リコール情報

平成 28 年 7 月 13 日届出 平成 28 年 7 月 20 日作業開始 リコール届出番号 外-2360

改善箇所説明図

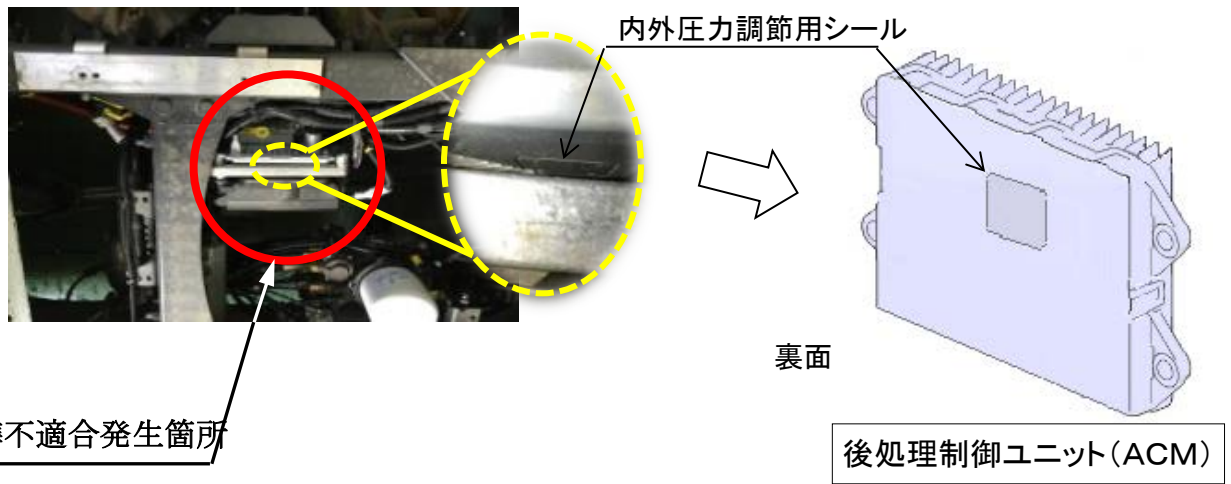
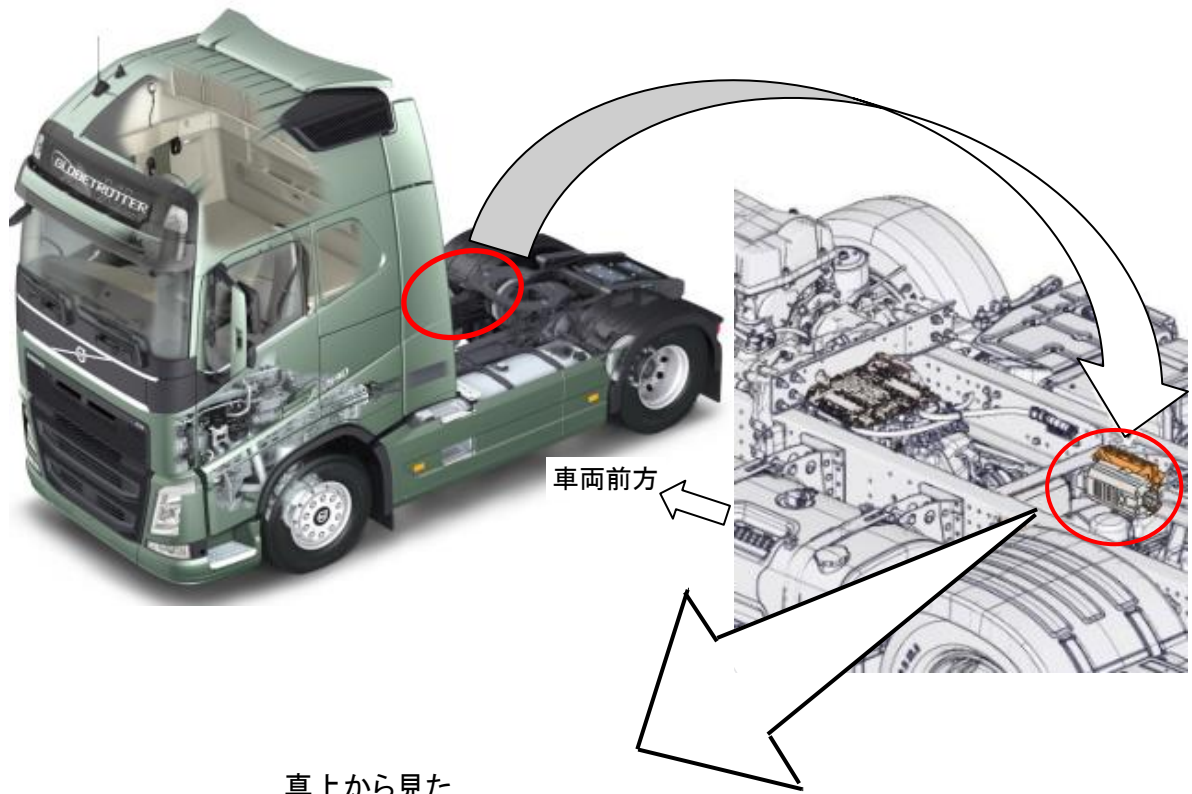
NOx後処理制御ユニットにおいて、内外圧力調整用シールのコーティング処理が不適切なため、ユニット裏面を高圧洗浄機等で洗浄した際、ユニット内部に水が浸入することがある。そのため、ユニット内部の電気回路を腐食させ、電気回路で接触不良等を起こし、尿素が噴射されず、最悪の場合、排出ガス中の窒素酸化物(NOx)の排出量が、保安基準第31条の基準に適合しなくなるおそれがある。

改善の内容
 全車両、後処理制御ユニットを良品と交換する。

注： 内は、措置する部品を示す。
 識別：運転席ドア開口部のドアストライカー部に、黄色又は白色ペイントを塗布する。
